Reactienota Waterbeheer Wensink – Zuid
Concept ontwerpinrichting retentiegebied

Datum: november 2021

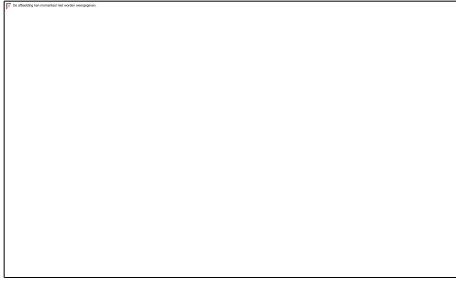
1. Met betrekking tot het ontwerp retentiegebied op het voormalig MAVO terrein wordt opgemerkt dat deze publiek toegankelijk wordt en als kinderspeelplaats wordt ingericht. Er is nu al sprake van verontreiniging door hondenpoep. Gevraagd wordt om een verbod voor honden in dit gebied.

2. Worden er weer bankjes geplaatst, en zo ja, mogen er dan prullenbakken bij komen, zo'n 3 tot 4 prullenbakken? Een enkele prullenbak in de groenstrook tussen de huizen is ook handig vanwege de nabij gelegen school.

In alle gronden die eigendom van de gemeente Borne mogen honden komen. Er zijn geen plekken aangewezen waar honden niet mogen komen. Daardoor is het niet mogelijk om de kinderspeelplaats als verboden gebied aan te wijzen voor honden.

Voor de prullenbakken is het de bedoeling dat de huidige prullenbak die nu langs de F35 staat te verplaatsen naar de ingang van het retentiegebied. Tevens zal er een extra prullenbak worden geplaatst bij de speelplek in het retentiegebied.

Hiermee houden we uitbreiding van het aantal prullenbakken beperkt. Het beleid is niet om bij elke bank een prullenbak neer te zetten of elke speelplek. Het legen van prullenbakken is behoorlijk kostbaar en uiteindelijk komt het ook aan op gedrag.
